OPERAÇÃO WATU

- FASE VII -

(Relatório)

Relatório da fiscalização dos trechos prioritários e não prioritários da bacia do rio Doce, impactados pelos rejeitos oriundos do rompimento da barragem de Fundão.

Foto: Evolução da paisagem – Rio do Carmo após a zona urbana de Barra Longa

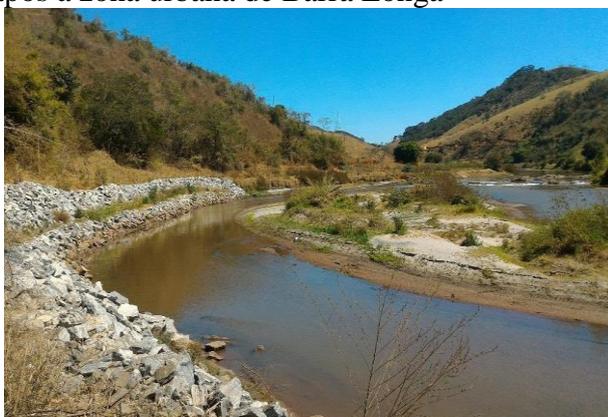
O trecho encontra-se próximo a uma ponte, apresenta margens estáveis cobertas por vegetação, sem cercamento. Verificou-se, ainda, a presença das estruturas emergenciais, como enrocamento e muro de gabião. Em virtude do movimento do corpo hídrico, formou-se uma “praia” de rejeitos na margem direita, sendo que esse acúmulo já havia sido constatado na Operação Watu IV. Existe um acesso ao rio nesse ponto.

Recomendação de intervenção: Verificar se o acesso pode ser recuperado através do plantio de espécies nativas, cercando-se a área.

Foto: Vista dos fundos do terreno

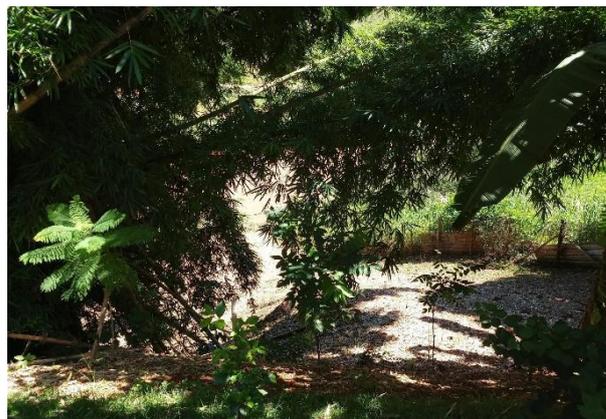
O trecho encontra-se em área urbana com margens estáveis, cobertura vegetal e cercamento. No entanto, o terreno dos fundos do posto de gasolina apresentava solo exposto na área de APP. Este ponto foi roçado e verificou-se a existência de um bambuzal e plantio de mudas com aproximadamente 1,5 m. Foi avistada a presença de formigas cortadeiras, mas não se constatou ataque severo.

Foto: Visão do tributário pela estrada de terra

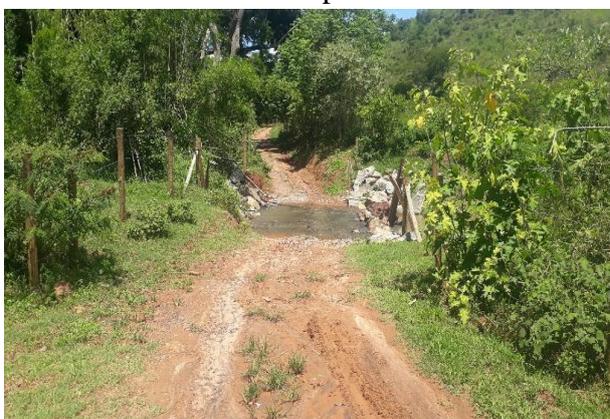
Classificação da Operação Áugias¹: Fase Argos IV - G4; Fase Argos V - G4; Fase Argos VI - G4. Durante a fase Argos VI o tributário recebeu a classificação G4, ou seja, foi classificado como inapto para avançar para a fase de plantio e reabilitação definitiva da área, carecendo de medidas preparatórias.

Recomendações de intervenção: Considerando a classificação do tributário abaixo apresentada e as considerações da equipe de campo, recomenda-se à Fundação Renova recuperação do processo erosivo próximo ao tributário, contenção dos sedimentos advindos da estrada e enriquecimento de vegetação nativa na APP.

Foto: Vista do tributário para jusante

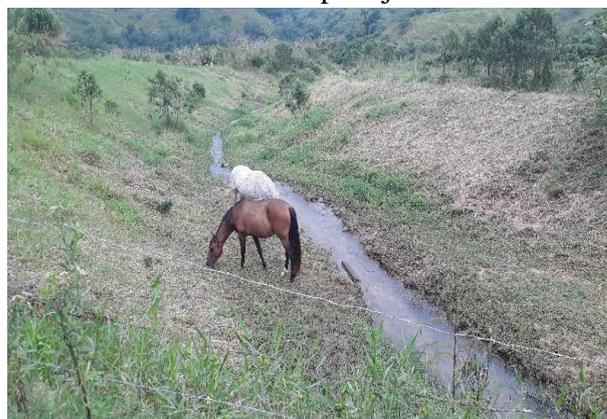
Descrição: O tributário apresenta vegetação pouco desenvolvida às suas margens e com processos erosivos por ravinamento, solapamento e do tipo laminar em talude. Presença de animais (equinos) com acesso livre ao leito. Identificou-se também plantio de capineira na margem direita próxima ao curso d'água. Ocorrência de carreamento de sedimentos à calha do tributário.
